Gemeinde Wachtberg Bebauungsplan Nr. 09-18 „Seniorenwohnanlage Wiesenau“ Stand: Offenlage				
ANREGUNGEN DER NACHBARGEMEINDEN ZUR OFFENLAGE:				
		Anregungen	Abwägung	Beschlussvor-schlag
1	Stadt Remagen Schreiben vom 02.08.2021	Die Belange der Stadt Remagen werden durch die Inhalte und Ziele der o.g. Bauleitplanung nicht nachteilig berührt. Anregungen oder Hinweise werden nicht vorgetragen.	Kenntnisnahme	Kenntnisnahme

Ausschnitt aus Starkregengefahrenkarte Wachtberg N100

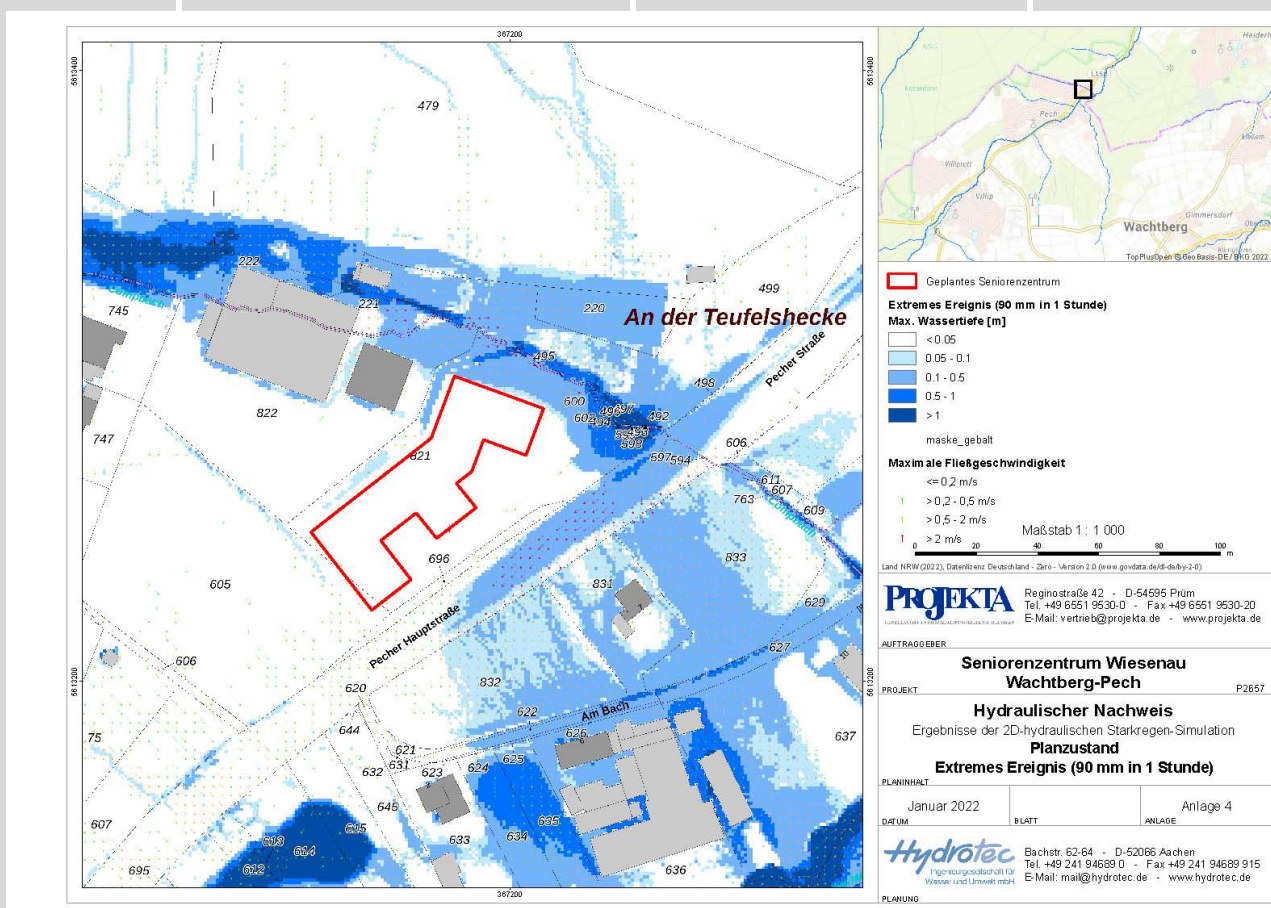
Eine losgelöste planungsrechtliche Betrachtung der Hotelanlage von den Reitstallanlagen kann nicht zugestimmt werden. Nach den Starkregengefahrenkarten sind Bereiche des Grundstückes gefährdet, eine Betrachtung des Hochwasserrisikos durch den Bach gibt es nicht. Sie ist im Verfahren zu erbringen.

Die Hochwassergefahr vom Compbach ausgehend ist laut Starkregengefahrenkarte „gering“. Zugrunde gelegt wurde der rechtlich geltende Standardfall eines HQ100 (48,8 mm in 1 Std).

Es zeigt sich, dass es an der westlichen Ecke des Seniorenzentrums zu einem Aufstau von bis zu 6 cm beim extremen Niederschlagsereignis kommt. Dieses kann durch einfache bauliche Maßnahmen gelöst werden. Bei der weiteren Planung

Niederschlagsabflüsse und Barrierewirkung des Neubaus

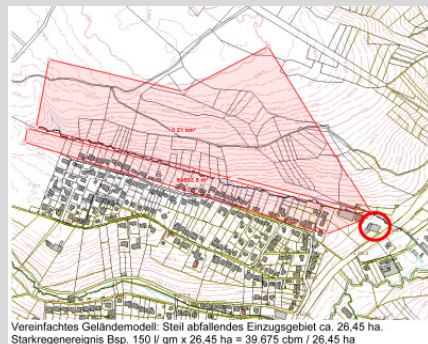
Der geplante Neubau, der selbst kein Konzept zum Niederschlagswasserrückhalt bei Extremregenereignissen vorsieht und der quer im Hochwasserabflussquerschnitt des Combachtals liegt, ist mit den städtebaulichen Anforderungen des § 1 BauGB und der Hochwasservorsorge nicht vereinbar. Wir hoffen sehr, dass die Ereignisse des 14./15.7.2021 in Swisttal, im Ahrtal und anderswo das Bewusstsein für die Bedeutung und Wirkung von Starkregenereignisse auch in Wachtberg erhöht haben und der Umstand, dass hier ein Seniorenwohnheim quer zum Talquerschnitt in ein Bachtal hinein gebaut werden soll, zur selbstverständlichen und verantwortungsvollen Beendigung des Planvorhabens führt.

Vereinfachtes Geländemodell:
Steil abfallendes Einzugsgebiet
ca. 26,45 ha.
Starkregenereignis Bsp. 150 l/
qm x 26,45 ha = 39.675 cbm /
26,45 ha

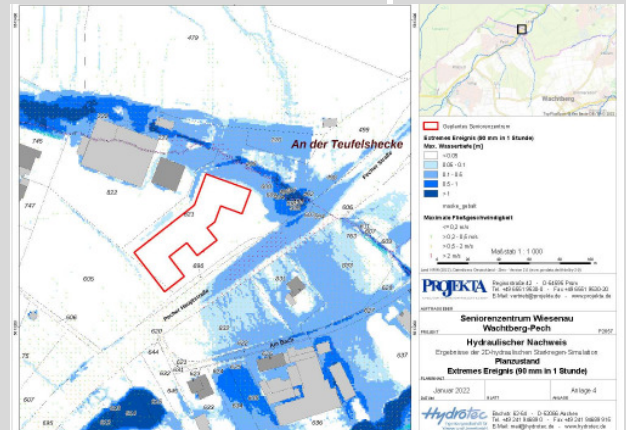
Dass für den Combach entgegen der Vorgabe der Hochwasserrisikomanagement-Richtlinie der EU keine Hochwasser-Risikobewertung durch die Bezirksregierung Köln vorliegt, bedeutet nicht, dass dieser Bach frei von Hochwasserereignissen und -gefahren ist. Diese zu berücksichtigen ist Aufgabe auch der im Baurecht geforderten städtebaulichen Ordnung. Die umliegende Topographie spricht für ein hohes Risiko bei Starkregenereignissen. Ob z.B. 39.675 cbm Wasser in einem Zeitraum weniger Stunden schadlos am geplanten Seniorenwohnheim, das deutlich weiter an den Bach heranrückt als der Vorläuferbau, vorbeigeleitet werden können, ist mehr als fraglich. Das Risiko wird erheblich gemehrt, wenn die Bebauung des Tals weiter vorangetrieben wird. In diesem Zusammenhang sind auch Ideen, weitere Flächen später zusätzlich zu bebauen, strikt zurückzuweisen.

Nachträglich vorgelegt wurde zusätzlich die Überrechnung mit einem HQextrem (90 mm in 1 Std.). Hierzu wurde durch den Bauherrn ein Gutachten in Auftrag gegeben und durch die Hydrotec Ingenieurgesellschaft für Wasser und Umwelt mbH erarbeitet. Die Hydraulische Gefährdungsanalyse wird dabei auf der Grundlage eines digitalen Geländemodells berechnet. Um Abflusshindernisse abzubilden, werden alle Bauwerke in das Netz eingepflegt. Gemäß der Arbeitshilfe Kommunales Starkregenrisikomanagement NRW wird ein extremes Ereignis (90 mm in 1 Std) zugrunde gelegt. Die Hochwassersituation bei einem außergewöhnlichen

Ausschnitt aus Starkregengefahrenkarte Wachtberg N100

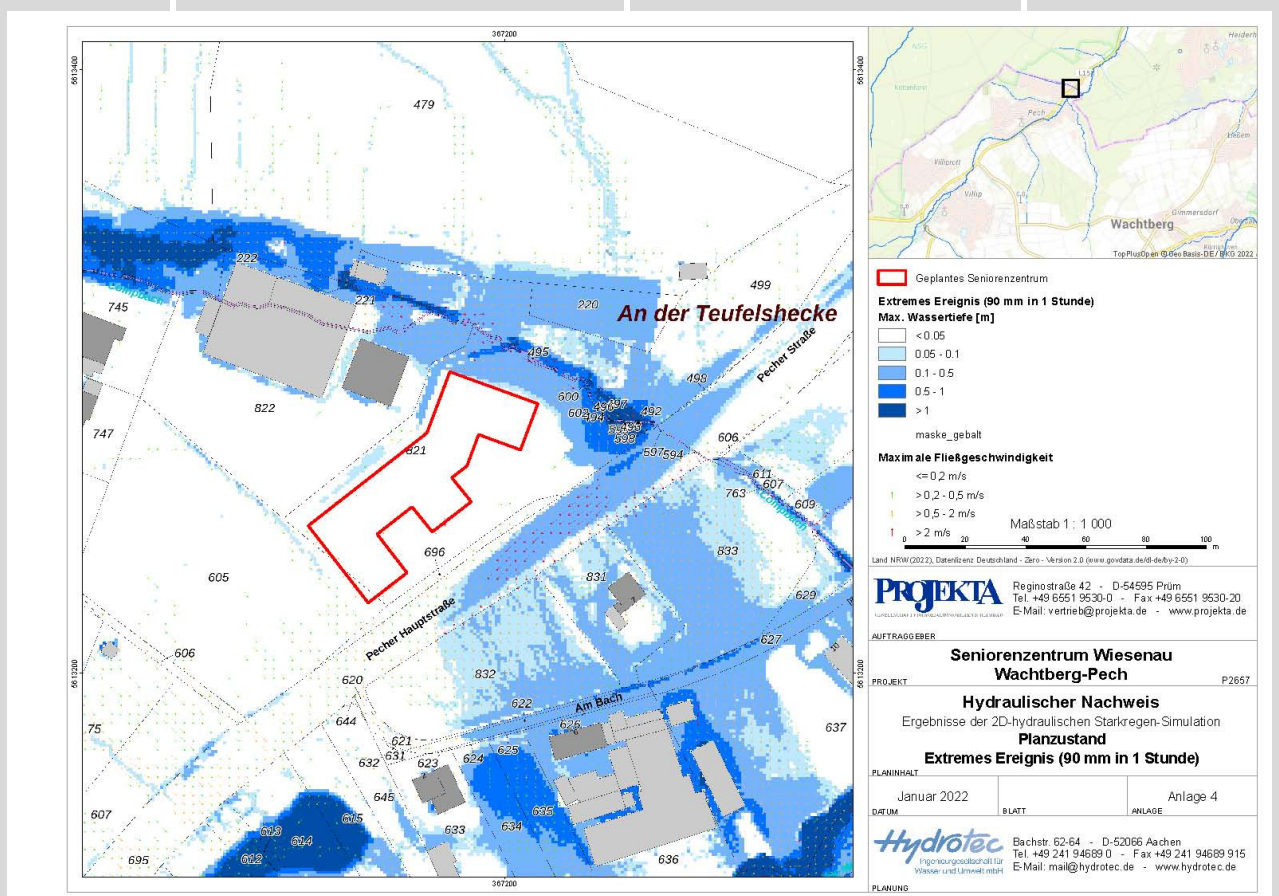
Untere Wasserbehörde
Es wird darauf hingewiesen, dass im Bereich nördlich der Plangrenze des FNP außerhalb des Bebauungsplanbereiches, das Gewässer verrohrt auf Bonner Stadtgebiet verläuft. Eine naturnahe Wiederherstellung des Compbachs ist hier nach Aktenlage nicht vorgesehen. Infolgedessen sind bei Starkregenereignissen Überflutungen des Planbereichs nicht auszuschließen (infolge Verklausung, eingeschränkte hydraulische Leistungsfähigkeit). Es wird zudem darauf hingewiesen, dass aus der beantragten FNP Änderung keine wasserrechtliche Zulassung des Bestandsgebäudes Reithalle auf dem ehemaligen Gewässerverlauf abzuleiten ist. Es wird *zudem* darauf hingewiesen, dass die Starkregenkarte der Gemeinde Wachtberg im Planbereich des FNPs und B-

Plans Überflutungen aufzeigt. Unter Verweis auf § 5 (2) WHG sollten daher bei der Planung geeignete Vorsorge- und Vermeidungsmaßnahmen vorgesehen werden. Der Compbach verläuft im Weiteren entlang der nordöstlichen Plangebietsgrenze des Bebauungsplanentwurfes.

Die Hochwassergefahr vom Compbach ausgehend ist laut Starkregengefahrenkarte „gering“. Zugrunde gelegt wurde der rechtlich geltende Standardfall eines HQ100 (48,8 mm in 1 Std).

Nachträglich vorgelegt wurde zusätzlich die Überrechnung mit einem HQextrem (90 mm in 1 Std.). Hierzu

© Thimeo Graf

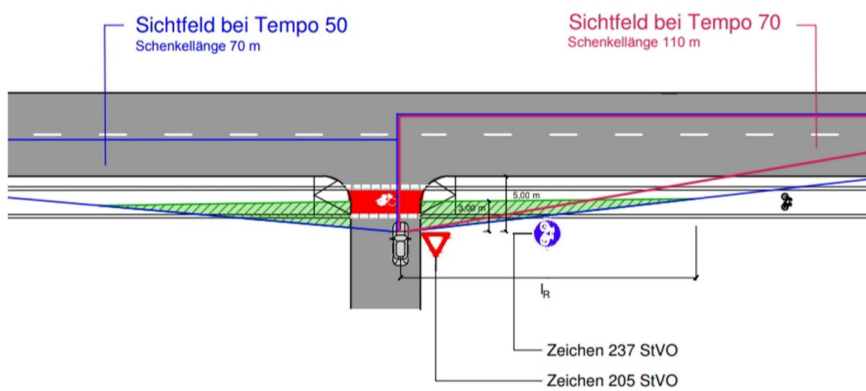
von Bewohnern, Beschäftigten, Besuchern und Anlieferern hinzukommen (von der Zeit der Baustelle ganz zu schweigen), ist vom Standpunkt der Verkehrssicherheit und Schulwegsicherung unakzeptabel. Es ist für den ADFC daher vollkommen unverständlich, dass in den vorliegenden Planungen diese gefährlichen Auswirkungen, die der Bau auf den Fußgänger- und vor allem Radverkehr haben wird, an keiner Stelle planerisch berücksichtigt oder auch nur erwähnt werden. Die behindernden und gefährdenden Auswirkungen des Bauvorhabens auf den immer wichtiger werdenden Radverkehr dürfen aber nicht ignoriert werden. Ohne entsprechende Umbauten, die vor allem den Radverkehr absichern, ohne ihn zusätzlich zu behindern oder zu bremsen (Vorfahrtsregelung!), lehnt der ADFC Wachtberg die offen gelegte Planung ab. Ein Beispiel für eine Lösungsmöglichkeit ist im Anhang dargestellt. Wir bitten Sie daher, vor der Umsetzung der Planung unsere Bedenken zu berücksichtigen und uns über die dazu getroffenen planerischen Vorkehrungen entsprechend zu informieren.

Das in der Stellungnahme gezeigte Beispiel geht davon aus, dass eine Anliegerstraße in eine Hauptverkehrsstraße einmündet. Das ist hier nicht der Fall, da im Bereich des Bebauungsplanes nur eine private Zufahrt – keine öffentliche Verkehrsfläche oder Straße – vorhanden ist. Um bei diesen Situationen der besseren Sicher-

heit der Radfahrer und aller Verkehrsteilnehmer gerecht zu werden, wird in der ERA als Musterlösung vorgeschlagen, eine farbige Markierung des Radweges im Querungsbereich vorzunehmen und Sichtdreiecke zu berücksichtigen.

Hierzu setzt der Bebauungsplan die Einhaltung der Sichtfelder fest. Eine rote Markierung des Radweges im Bereich der Zufahrt wird im Rahmen der Ausbaumaßnahmen vorgeschlagen. Dieses ist mit dem Landesbetrieb Straßen NRW abzustimmen.
